**TESTO DELL' OSSERVAZIONE RELATIVA AL PROGETTO: ARPAE AMPLIAMENTO PER LE
OPERAZIONI D1 E D15 IN LOCALITÀ MONTE ARDONE NEL COMUNE DI FORNOVO DI TARO (PR)
PROPOSTO DA PALLADIO TEAM FORNOVO SRL**

ARPAE AMPLIAMENTO PER LE OPERAZIONI D1 E D15 IN LOCALITÀ MONTE ARDONE NEL COMUNE DI
FORNOVO DI TARO (PR) PROPOSTO DA PALLADIO TEAM FORNOVO SRL

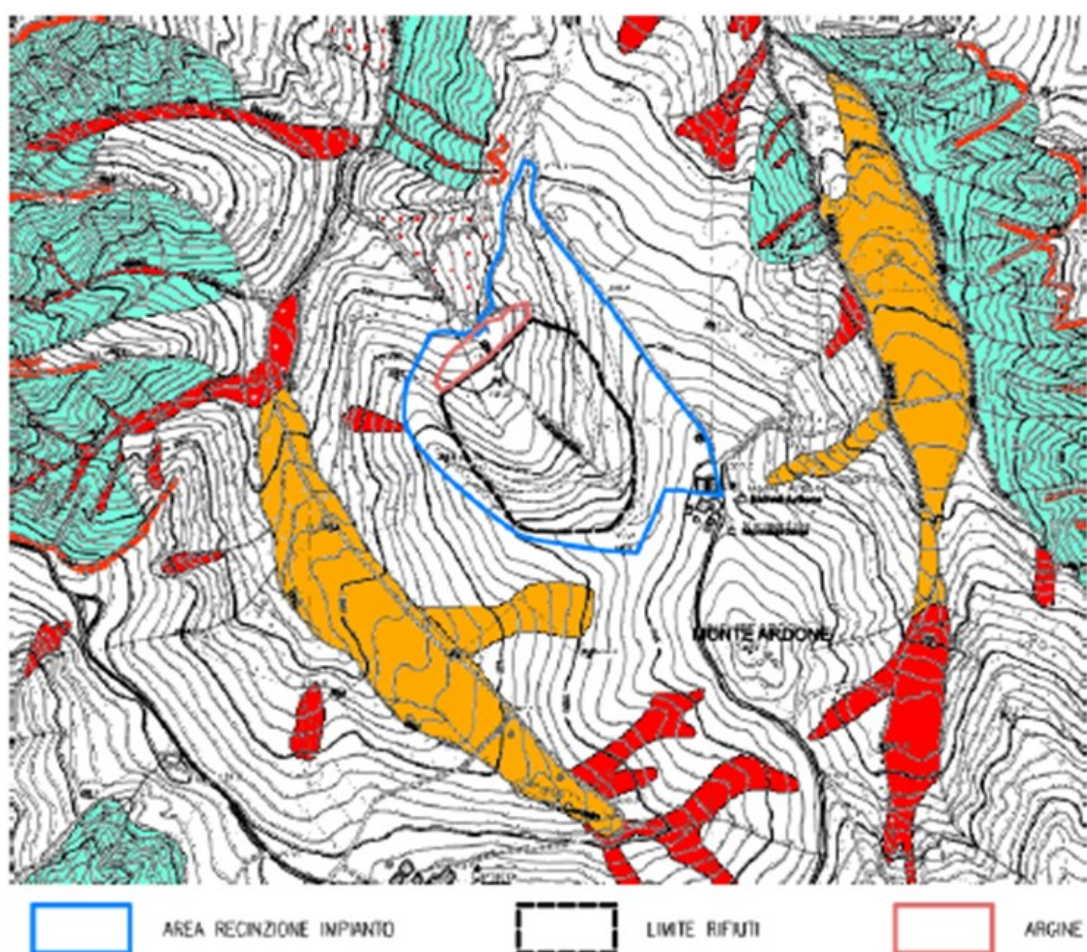
2. Le valutazioni relative agli aspetti geologici, geomorfologici e geotecnici (documenti 2582_3937_R05_A3_Rev0_GEOL, 2582_3937_R05_A4_Rev0_GEOTEC, 2582_3937_R05_A5_Rev0_SISMIC) attestano di un carattere di sostanziale stabilità al corpo della discarica; tuttavia in tali valutazioni non è considerata la relazione potenziale tra l'argine della discarica e una delle frane attive che caratterizzerebbe il sito in esame. Anche gli estratti delle carte del dissesto non sono d'aiuto in questa disamina. Nella relazione Geologica (2582_3937_R05_A3_Rev0_GEOL) è presentato uno stralcio della carta del dissesto tratta dal PTCP della provincia di Parma e che è qui di seguito riprodotto:

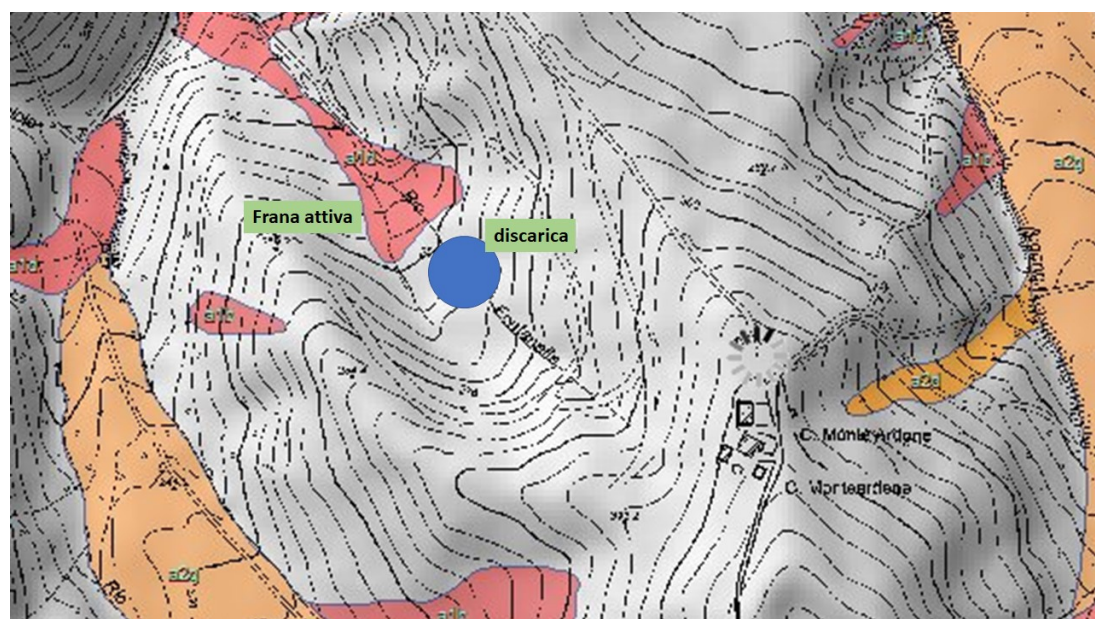
In questa carta la discarica e il suo argine non sembrano essere collocati a ridosso dei corpi di frana attiva (in colore rosso). Nell'immagine seguente, che riproduce la carta del dissesto disponibile sul sito della Regione Emilia Romagna (https://applicazioni.regione.emilia-romagna.it/cartografia_sgss/user/viewer.jsp?service=dissesto), si nota, pur nell'approssimazione della ricostruzione qui proposta, come l'argine della discarica sia prossimo a un lungo corpo di frana attiva che nella tavola del PTCP non era rappresentato.

Si chiede pertanto un elaborato più esaustivo e una analisi più di dettaglio e aggiornata agli strumenti cartografici più recenti che evidenzino i rapporti tra la discarica, il suo argine, e tale corpo di frana. Si segnala, di conseguenza, il forte livello di rischio nel caso in cui i rapporti spaziali dovessero essere simili a quelli riportati in questa immagine. Inoltre, benché gli strumenti di pianificazione e programmazione non debbano essere oggetto della valutazione, si chiede come mai la discarica in oggetto non sia rappresentata nella carta del dissesto come deposito antropico.
